VYSVĚTLENÍ ZADÁVACÍ DOKUMENTACE VIII.

| 1.1. Název veřejné zakázky: | „OU – Stavební úpravy objektu A,

Přírodovědecká fakulta, 30. dubna 22,
Ostrava“ |

Zadavatel uvádí, že řez 3 je součástí výkresu AS-804 koordinace 3NP.

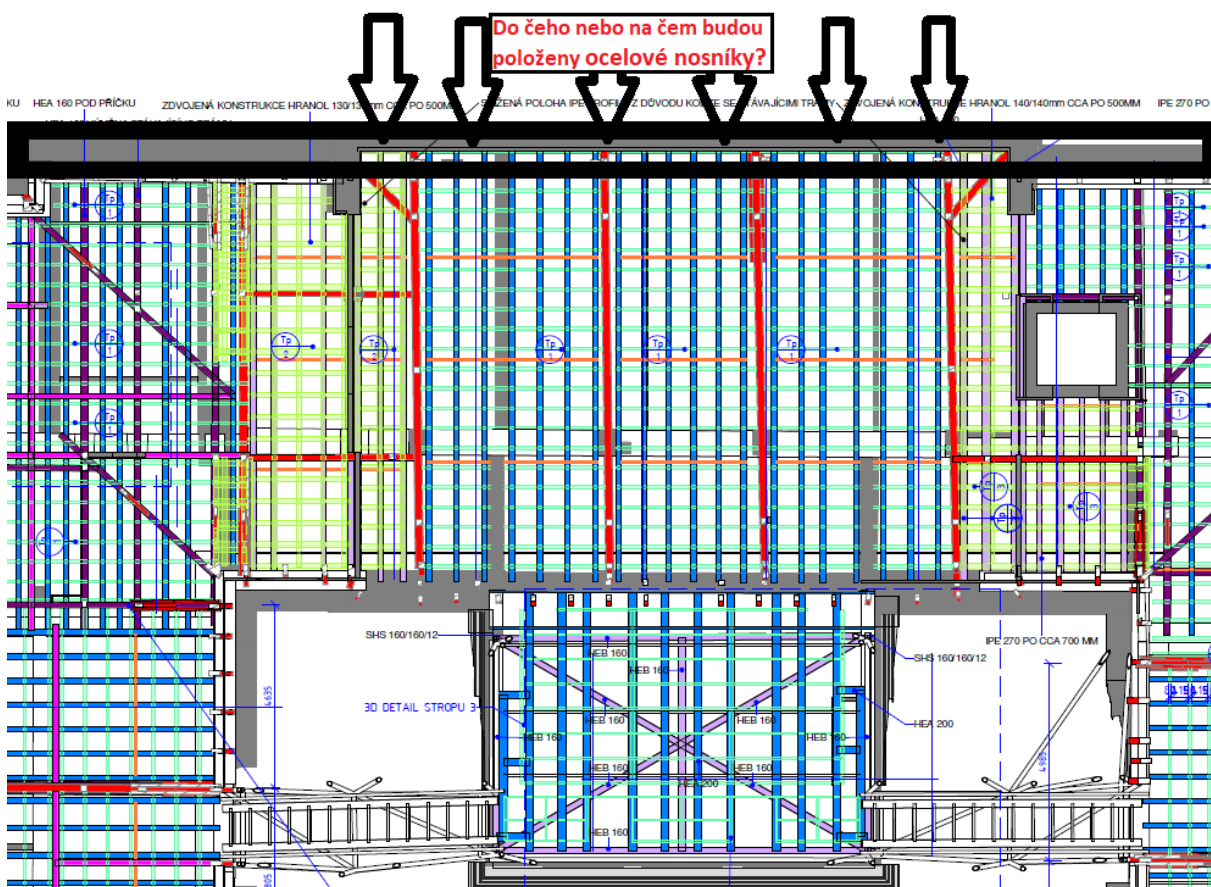
V projektové dokumentaci jsme nenalezli řez 3, dle výkresu č. ST-103 Schéma věnců nad stropem 3NP.

Žádáme zadavatele o jeho zaslání

V7, V8, V26, V41- na řezu V26p

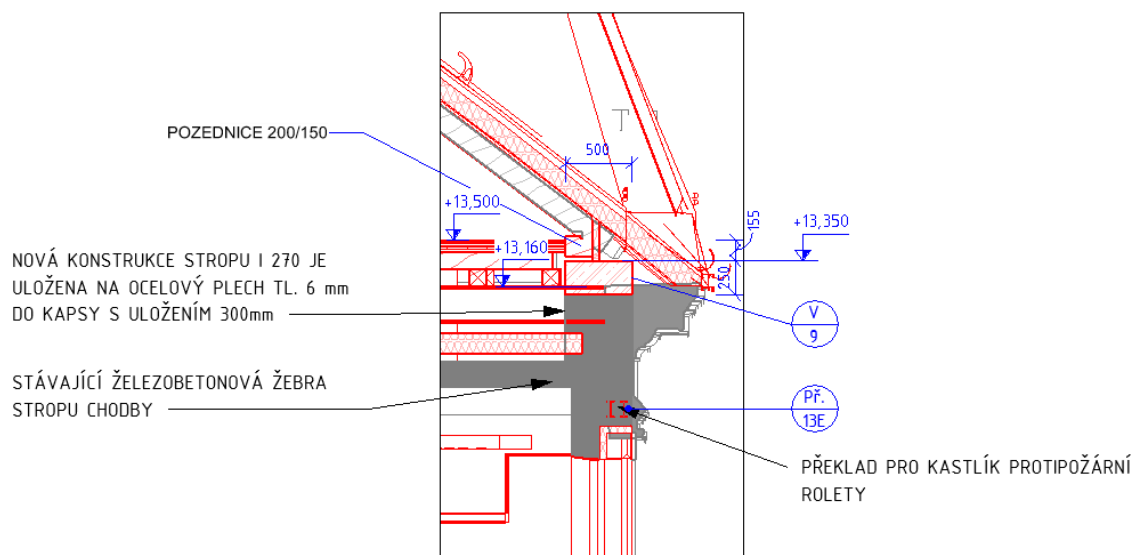
Žádáme o doplnění všech řezů věnců, které jsou v půdorysu znázorněny, jsou to tyto řezy: V7, V8, V9, V10, V11, V12, V13, V14, V15, V16, V17, V18, V19, V20, V21, V22, V23, V24, V28, V29, V35, V36, V41, V42, V45, V47, V48.

V13 - na řezu V40

V36 - na řezu středními věnci

Doplňující řezy věnci dokreslují princip řešení, vzhledem ke konstrukčnímu zrcadlení křídel objektu jsou řezy jen na jedné z částí. Řezy věnci nad středními zdmi jsou vykresleny na obou křídlech, jelikož se zde zohledňuje konstrukce stávajícího stropu nad 3 NP dle původní projektové dokumentace. Konstrukce stropu je zakreslena dle dokumentace a poloha jednotlivých prvků musí být ověřena po odhalení konstrukce a zohledněna jednak při řešení nové podlahy stropu, věnců středních zdí a betonování věnců pod pozednicemi po částech s návazností na výměnu pozednice a dále při zbylých měněných prvků krovu. Výškové úrovně jednotlivých věnců jsou uvedené v tabulce na výkrese ST-103, výšky konstrukcí nové podlahy jsou na výkrese ST-102, dále je třeba zohlednit stávající zachovávanou konstrukci krovu.

Doplňujeme řez V9 - pro věnec v návaznosti na podlahu s konstrukcí I270 s H.H. +13 160 dle výkresu ST-102 (obdobné schéma pro V 10).

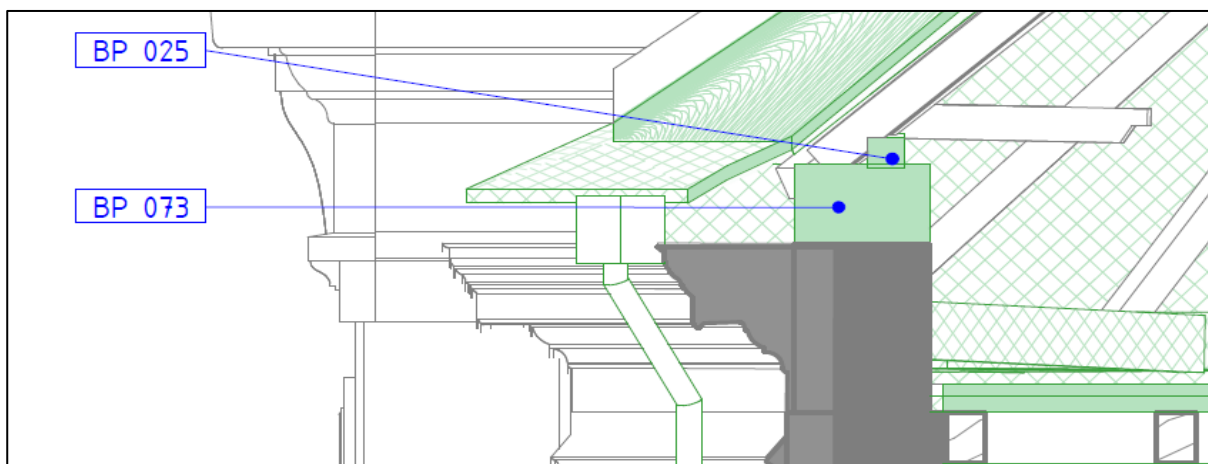
Vzhledem k tomu, že v TZ je uvedeno, že dekompenzaci nelze navrhnout žádáme zadavatele o stanovení tzv. řízené ceny všem dodavatelům jednotně.

Zhotovitel v rámci zpracování nabídkové ceny nemůže zpracovávat návrh projektové dokumentace a dle tohoto návrhu stanovit cenu. Zadavatel je povinen předat projektovou dokumentaci všem dodavatelům, tak aby ocenili stejné technické řešení.

Žádáme zadavatele, aby předal projektovou dokumentaci pro položku č. 21, případně stanovil tzv. řízenou cenu všem dodavatelům jednotně.

Zadavatel uvádí, že byla stanovena řízená předběžná cena všem uchazečům ve výši 90.000,- Kč. Doplněno do aktualizovaného výkazu výměr.

Žádáme o vysvětlení, proč se má dle výkresu AS-708-BP – REZ 2-2, REZ 3-3 bourat věnec (BP 073):

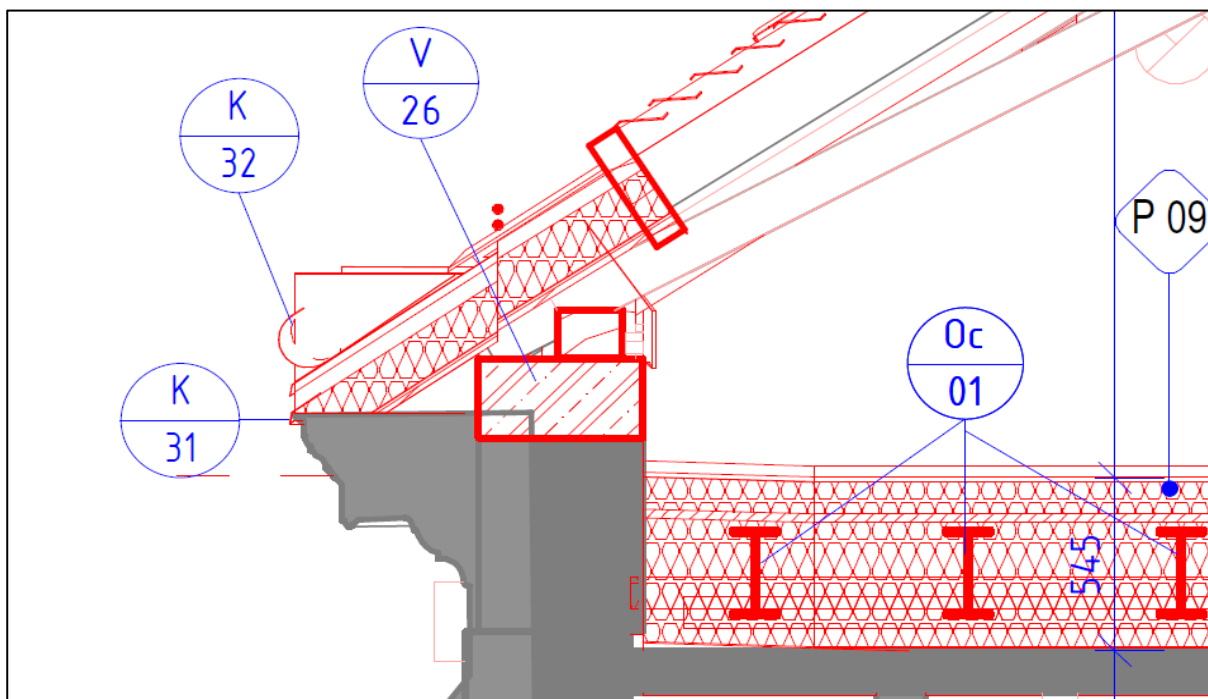
a následně se má znova vybetonovat, tak jak je to zakresleno na výkrese AS-202-REZ 2-2:

Navíc se neztotožňujeme s postupem uvedeným ve výkrese č. ST-103 - Schéma věnců nad stropem 3NP.

Za takto navrhovaný technologický postup nechceme, ani nemůžeme jako případný dodavatel nést odpovědnost. Za prvé, jak jsme již zmínili výše, je podle nás nelogické bourat a znovu dělat tentýž věnec. A za druhé, v momentě, kdy odebereme část pozednice a tím uvolníme 2-3 krokve, vzniká velké nebezpečí, že se něco urve nebo sjede (dojde k destrukci krovu). Žádáme zadavatele proto o vysvětlení, proč se má bourat stávající věnec se stávajícími pozednicemi a následně dělat nový věnec s novými pozednicemi.

Zadavatel k tomuto dotazu uvádí, že pod stávajícími pozednicemi se nenacházejí věnce a pozednice jsou uloženy přímo na obvodovém zdivu z plných cihel. Odstraňované zdivo z plných cihel je dáno dle velikosti nového věnce dle tabulky na výkrese ST-103. Stávající pozednice vykazují již nyní degradaci a předpokládá se, že před realizací bude situace ještě horší než v době vzniku projektu. Z toho důvodu jsou v projektu stejně jako jiné degradované prvky krovu odstraněny a nahrazeny novými. Ukotvení nových pozednic je realizováno do nových věnců - viz výkres krovu. Tvar nových věnců se odvíjí od stávající zachovávané konstrukce krovu, z toho důvodu se zachovávají sklonové zdi i u nových věnců. Nový věnec bude jediným věncem, v obvodovém zdivu a přejme i statickou funkci. Vzhledem k nutnosti podchycovat nosné části krovu určil statik maximální vzdálenost, po které je možné věnec realizovat s tím, že je třeba zohlednit konkrétní situaci na stavbě s ohledem: na uložení nových nosných prvků podlahy, zachovávaných prvků krovu, uložení stávajících nosníků stropu v konkrétním místě, v místě, uložení nové ocelové konstrukce nad rizalitem s lávkami i s ní. V projektu se upozorňuje na složitost realizace a koordinace těchto konstrukcí. Pro konkrétní místo je třeba spolupráce statika na stavbě po odhalení konstrukcí a vytvoření realizační dokumentace včetně technologického postupu realizace s koordinací všech výše uvedených prvků.
